南京江北新区管理委员会建设项目批前公示

江苏省残疾人康复中心规划许可变更

公示时间：2026 年 10 月 8 日至 2026 年 10 月 19 日

变更前总平面图:

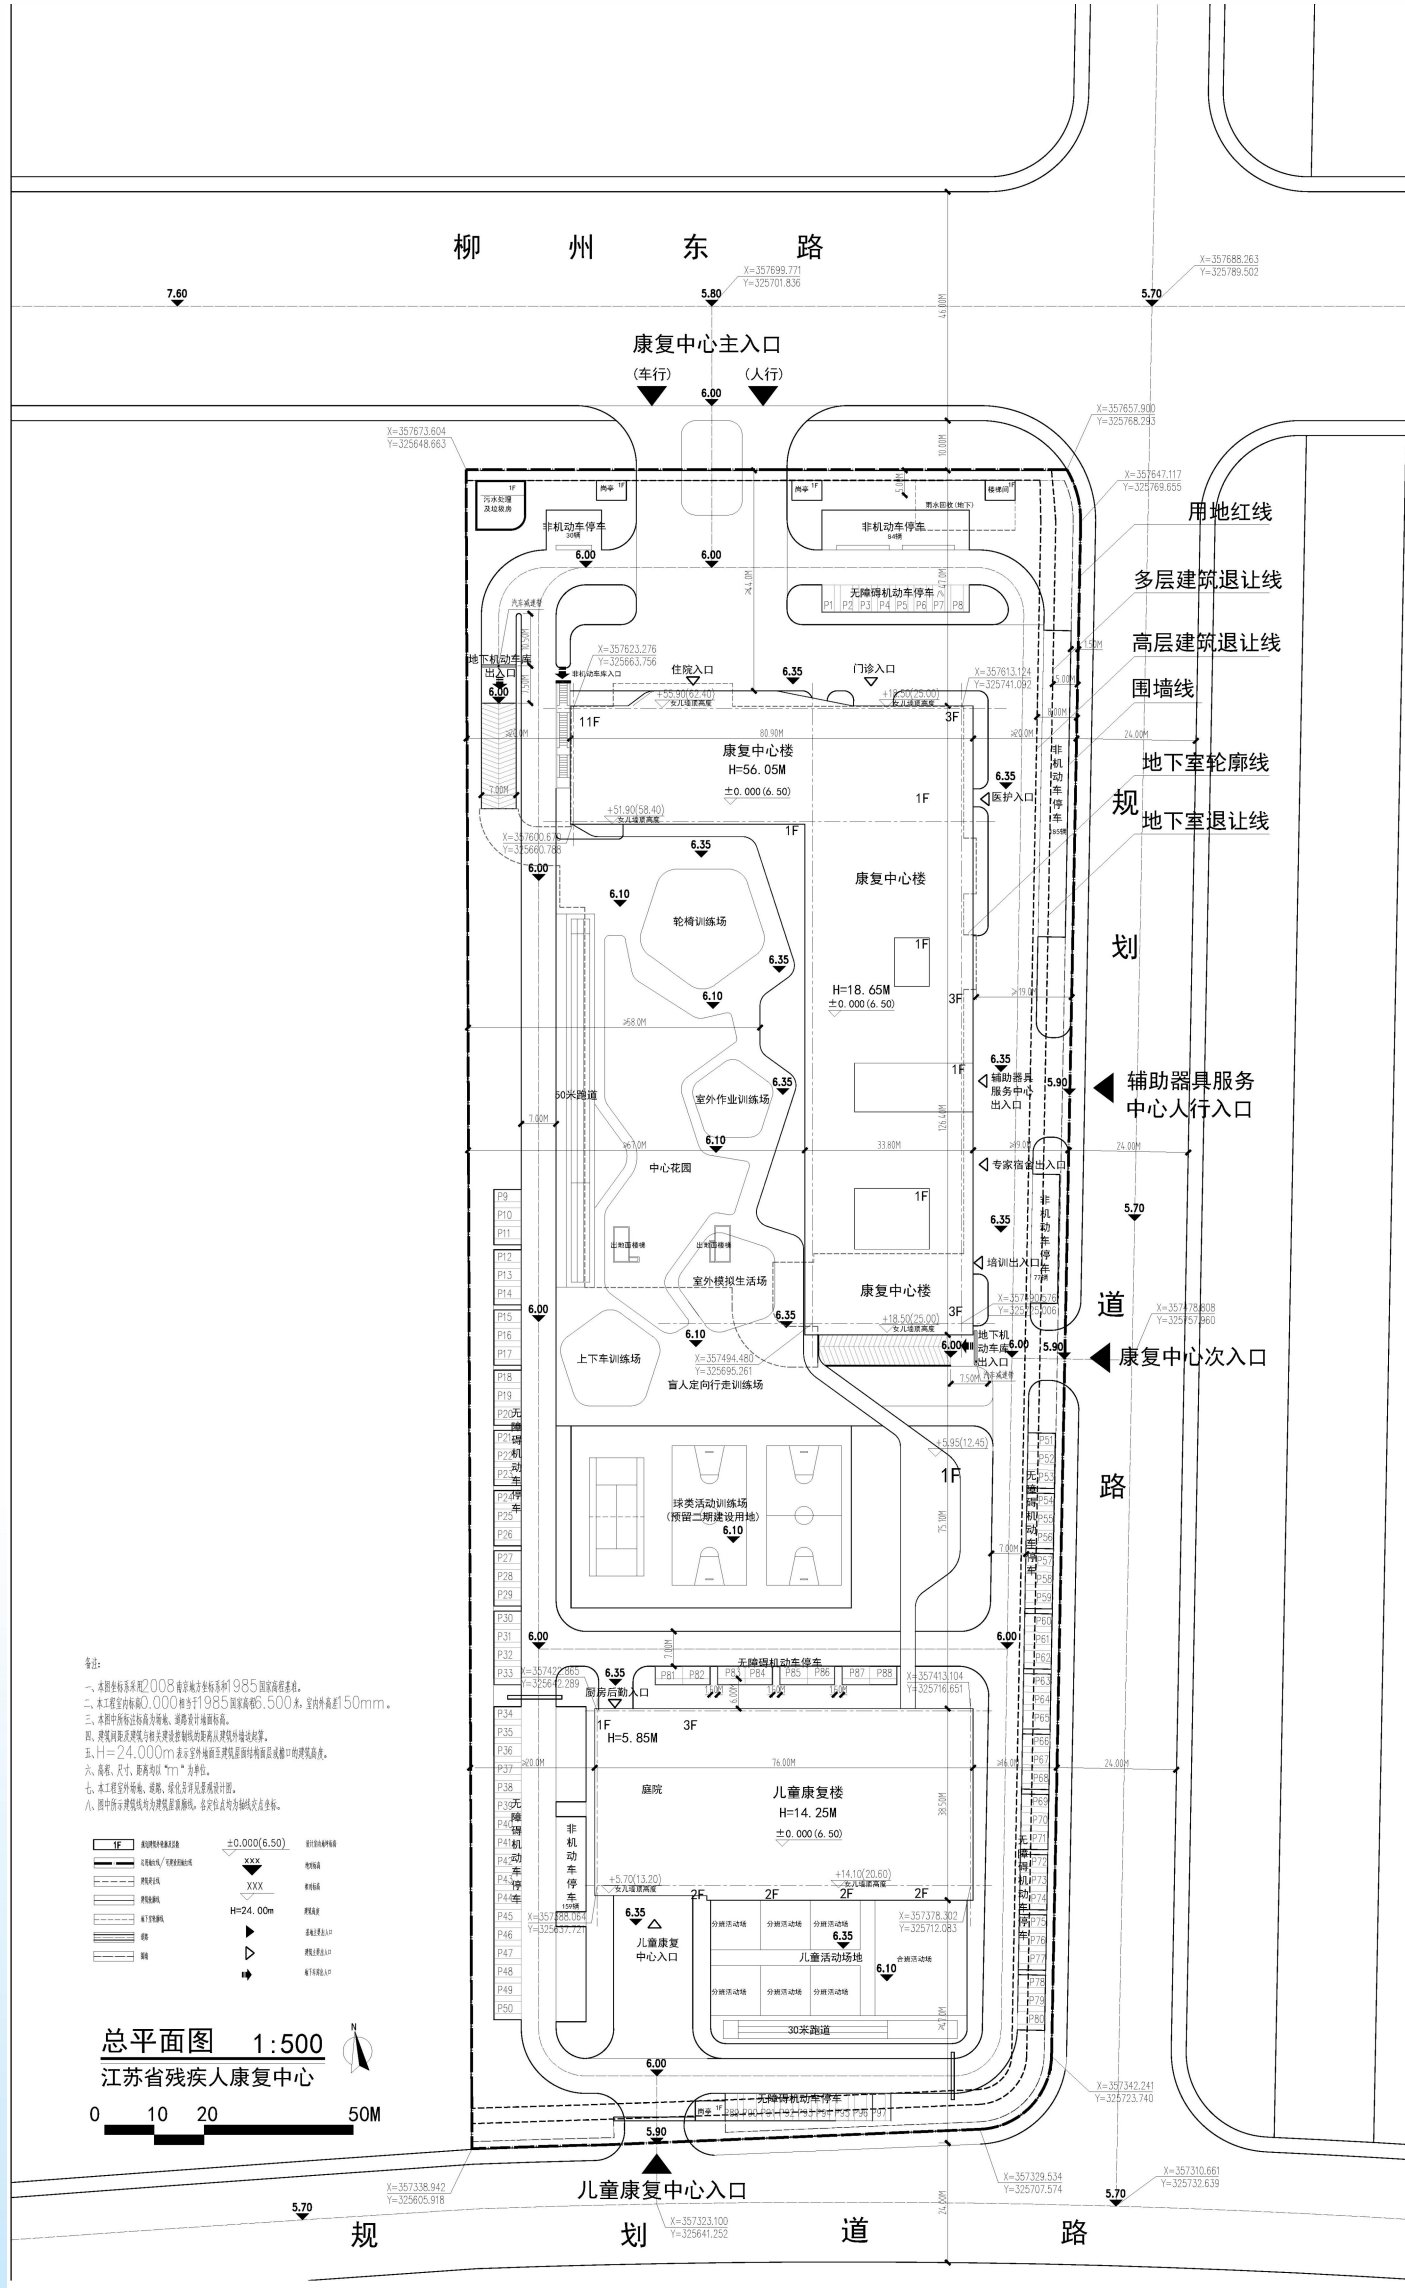
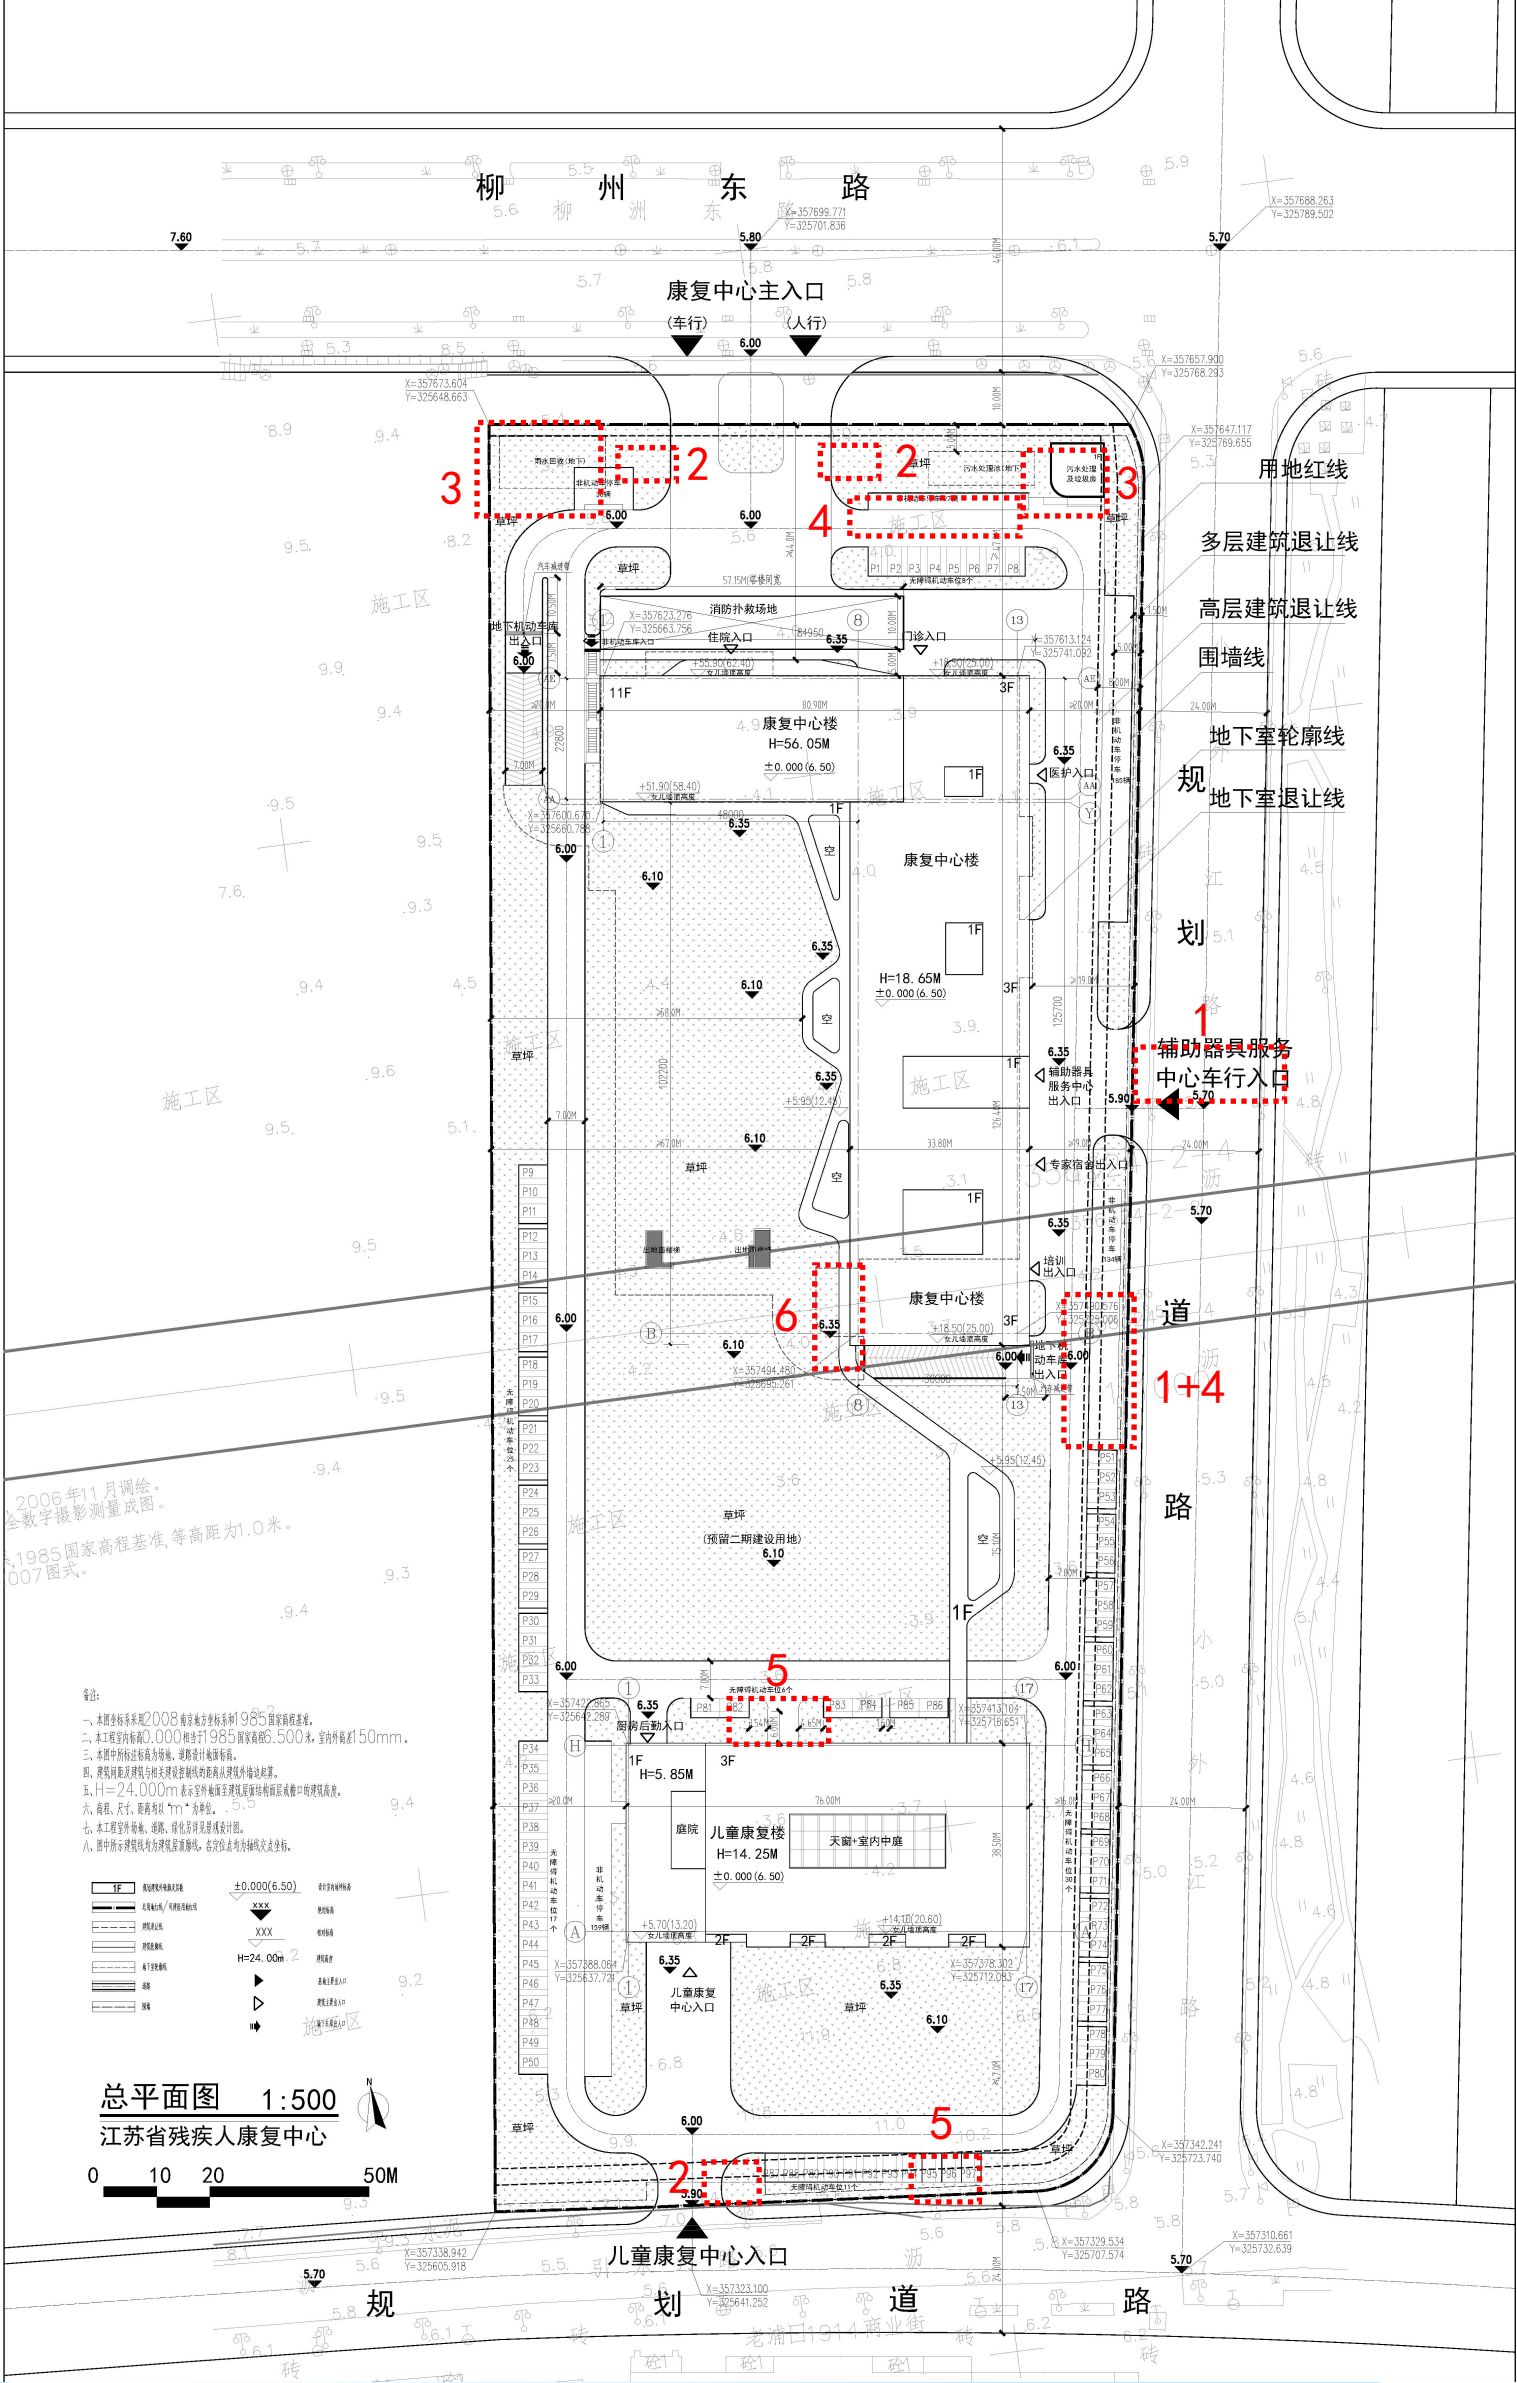
- （1）地块东侧原设有两个入口，为了方便院区管理及出入安全，取消东侧偏下位置车行入口，原东侧偏上位置步行入口改为车行入口；
- （2）结合项目建设费用的实际情况，取消南入口及北入口原设置的成品门卫用房；原景观设置及室外活动硬地改为草坪绿地，绿地率上升至 43.34%。
- （3）因场地外西侧存有军用光缆及市政排污管线位置等外部条件限制，原规划位于场地西北角的污水处理用房及地下污水处理池与原位于场地东北角的地下雨水回收池进行东西位置对调，所涉及的两个建筑单体不变。
- （4）应上述调整，非机动车停车区域也做相应调整，非机动车停车区域面积不变，非机动车停车数量不变；
- （5）为更方便儿童康复楼北侧出入口出入，应使用单位要求，将儿童康复楼

北侧 2 个无障碍车位移至场地南侧无障碍停车区域（此区域扩大，增设 2 个无障碍停车）。

(6) 施工深化中，因钢结构搭建限制，开敞附属外连廊轮廓微调。

- (1) 取消东侧偏下位置车行入口，原东侧偏上位置步行入口改为车行入口；
- (2) 取消南入口及北入口原设置的成品门卫用房；
- (3) 场地西北角的污水处理用房及地下污水处理池与原位于场地东北角的地下雨水回收池进行东西位置对调，所涉及的两个建筑单体不变。
- (4) 应上述调整，非机动车停车区域也做相应调整，非机动车停车区域面积不变，非机动车停车数量不变；
- (5) 将儿童康复楼北侧 2 个无障碍车位移至场地南侧无障碍停车区域（此区域扩大，增设 2 个无障碍停车）。
- (6) 施工深化中，因钢结构搭建限制，开敞附属外连廊轮廓微调。
- (7) 原景观设置及室外活动硬地改为草坪绿地，绿地率上升至43.34%。
